玄海原子力発電所 3 号炉
高経年化技術評価（30 年目）に係る
原子炉施設保安規定変更認可申請
（審査会合における指摘事項の回答）

2023年12月15日
九州電力株式会社

○玄海3号炉心槽溶接部 (内面)

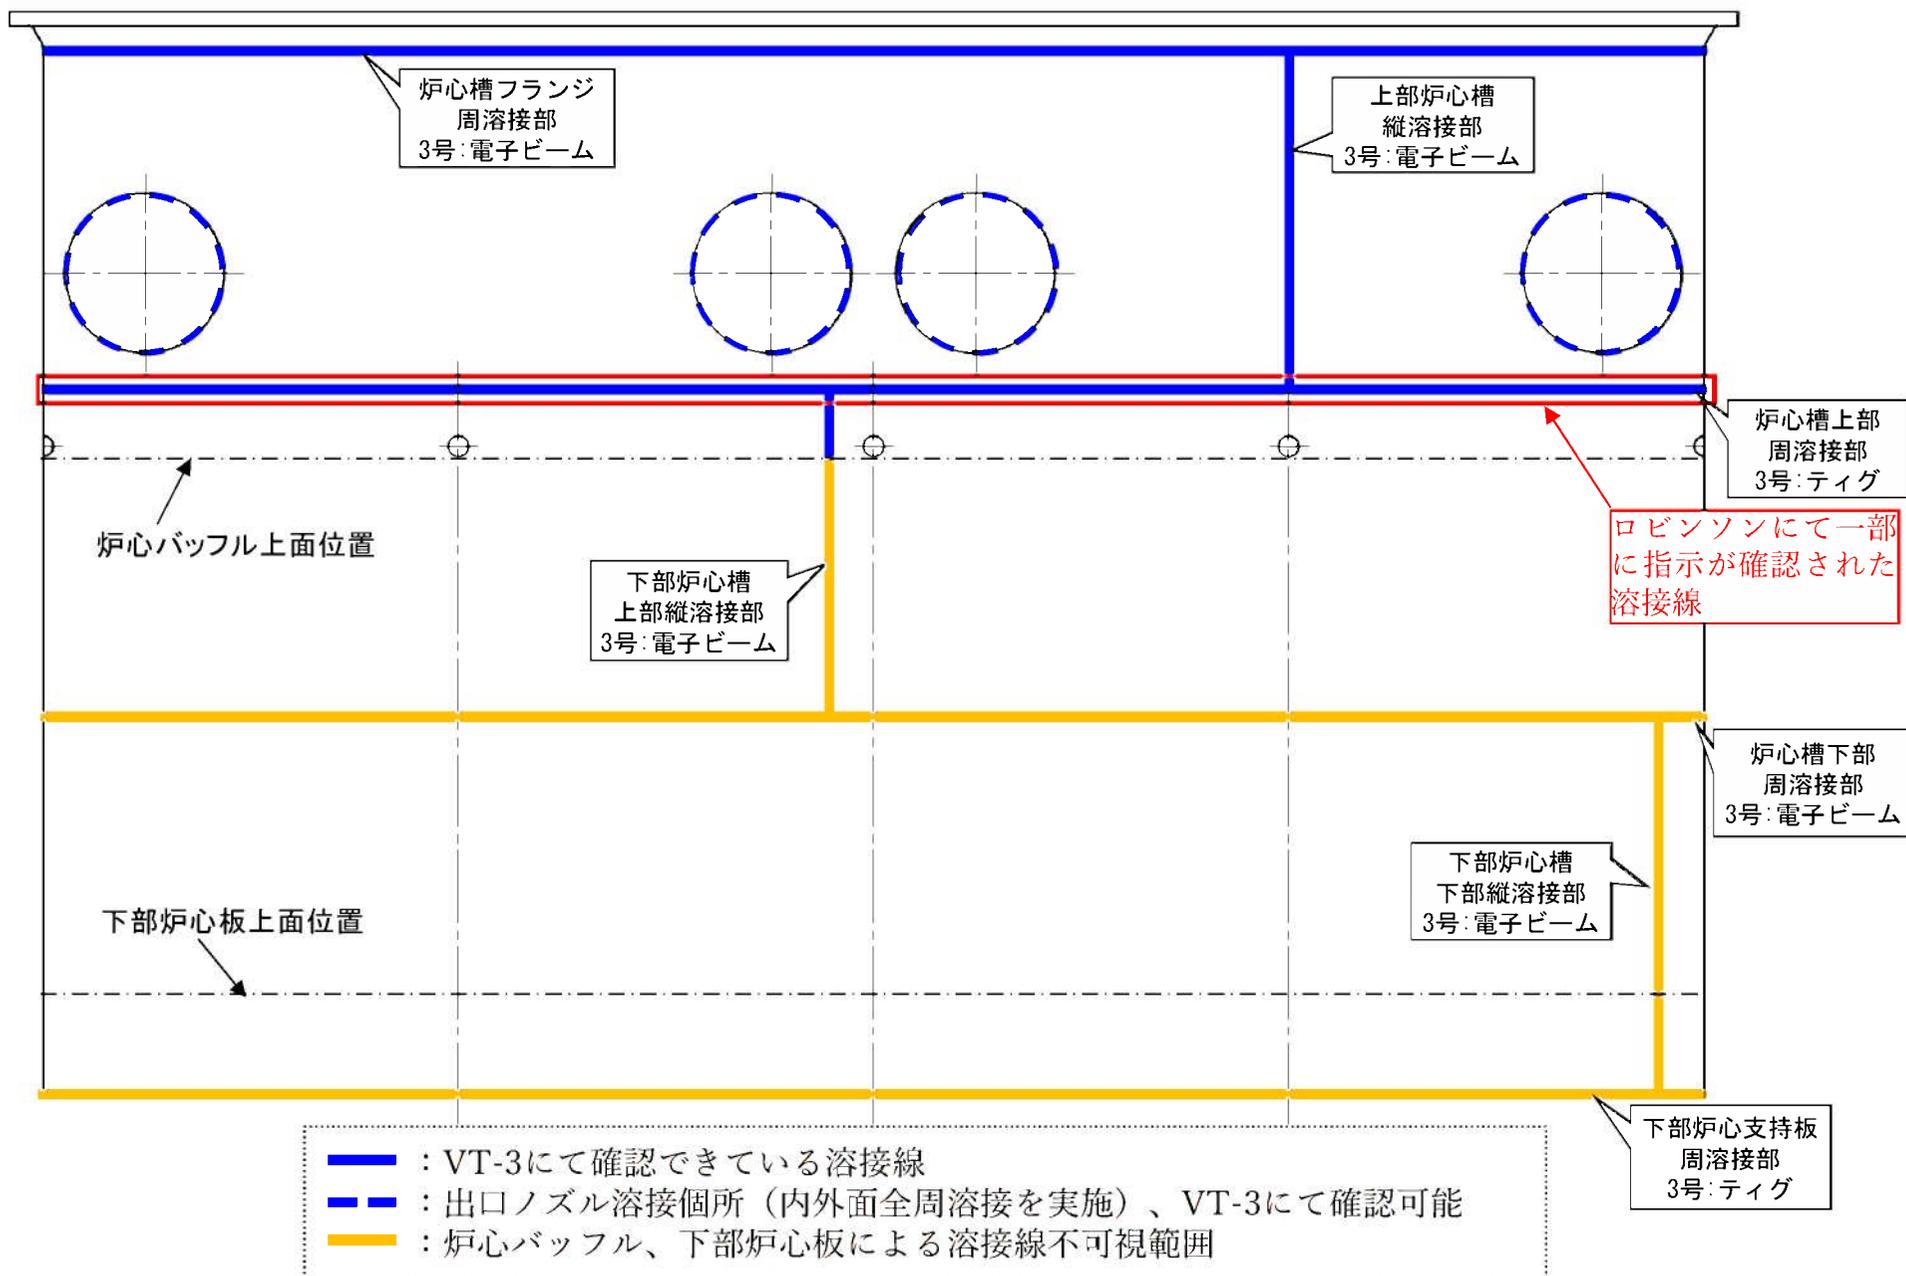
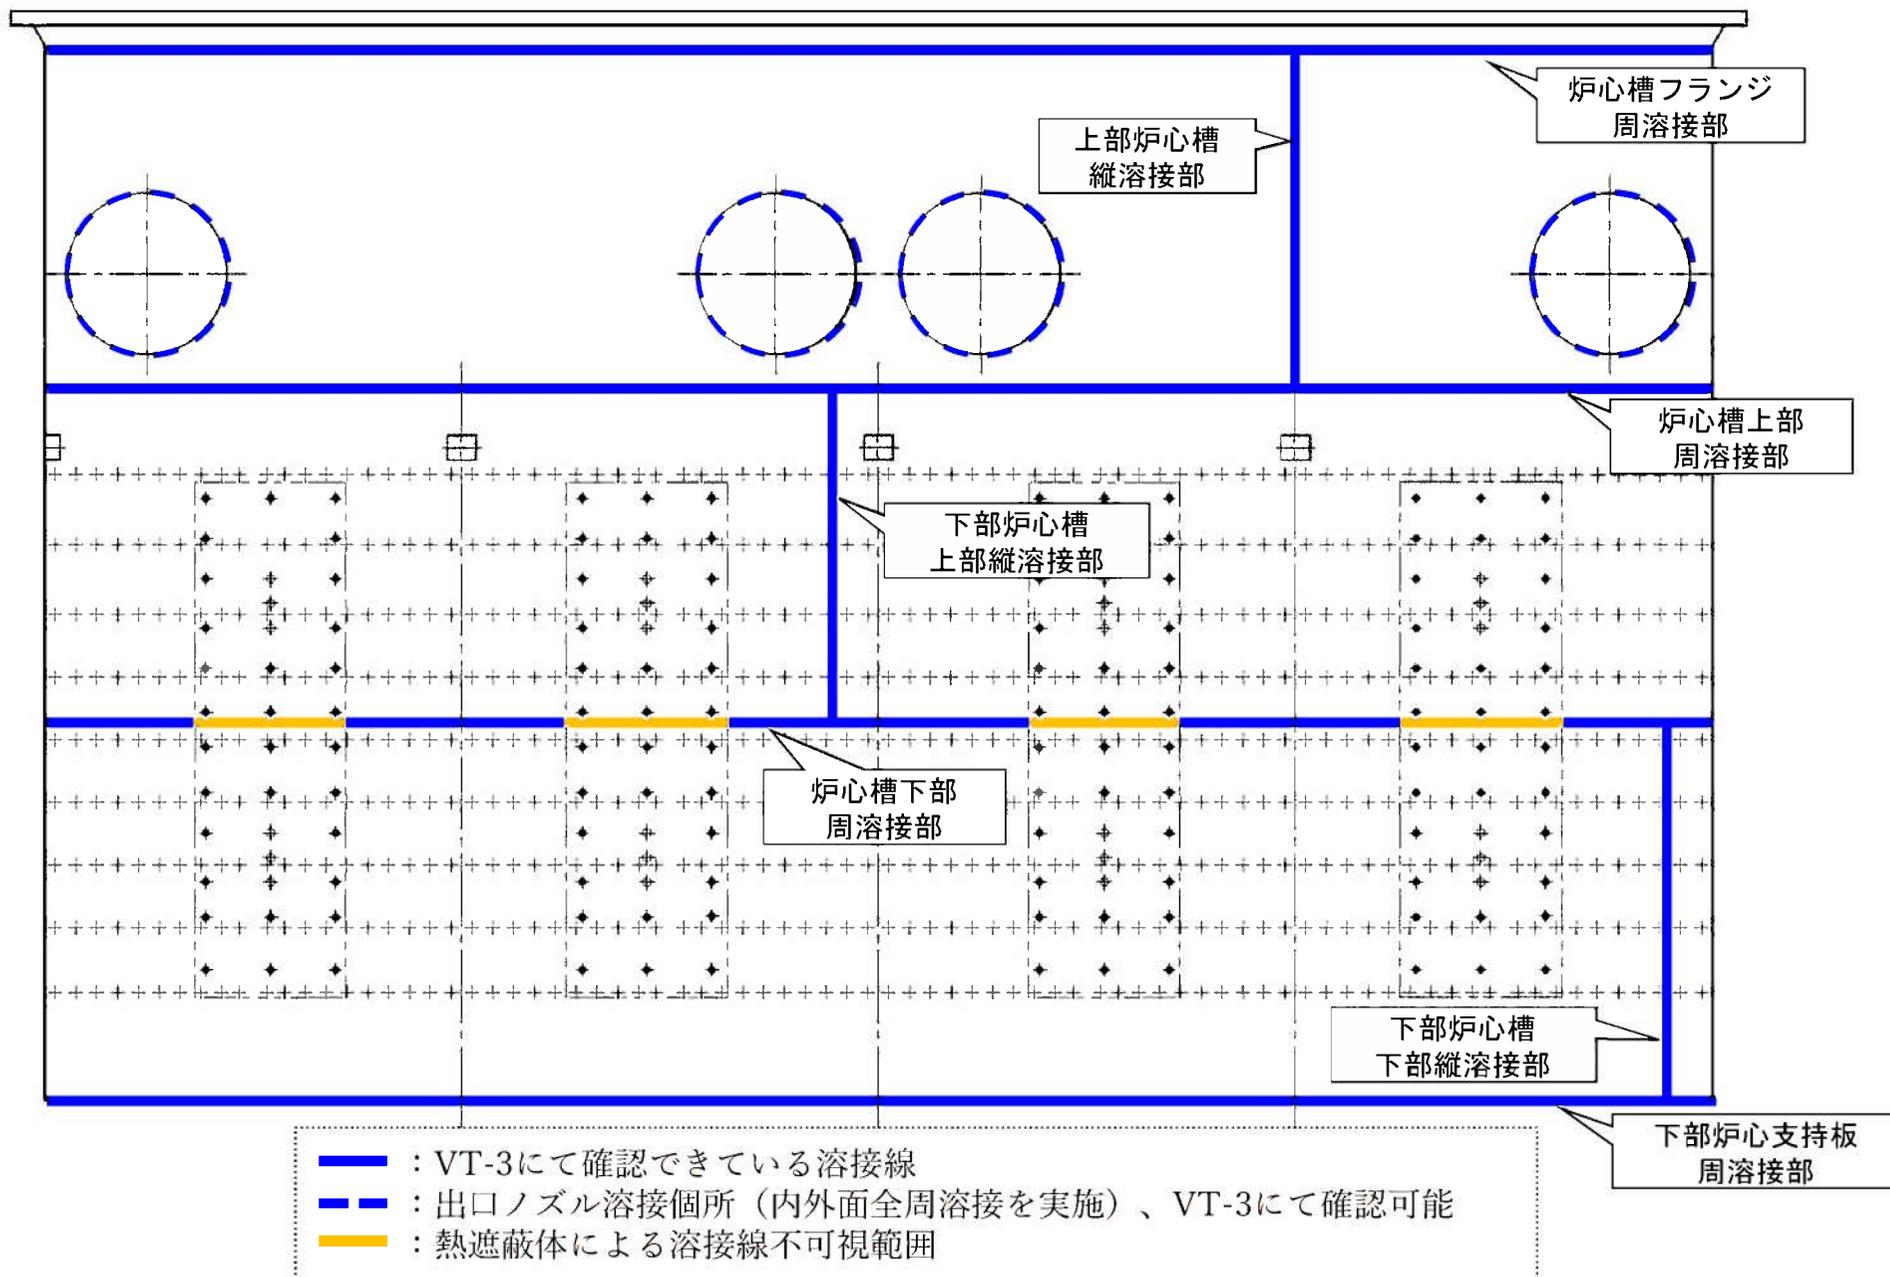
- ・2022年12月に、HBロビンソン2号機の炉心槽の目視点検（VT-3、頻度：1回/10年）にて、炉心槽の上部周溶接線部に12インチの指示が特定され、詳細調査を行ったところ深さ92%の指示であることが確認された。
なお、その後の調査で他にも4カ所の指示が確認されている。
- ・当該箇所に対して補修及び評価を行うことにより、2024年まで運転可能と判断し、プラントを再稼働している。
- ・本事象については、ATENA及びPWR電力各社にて原因の情報収集等を進めており、引き続きATENA等と協働し対応を進めていく。

玄海3号炉では、維持規格に従い、海外の損傷事例が確認された上部周溶接部を含む炉心槽の目視検査（VT-3、頻度：1回/10年）を行っており、これまでに有意な指示は確認されていない。なお、VT-3は、可視範囲において全ての部位に対し実施している。
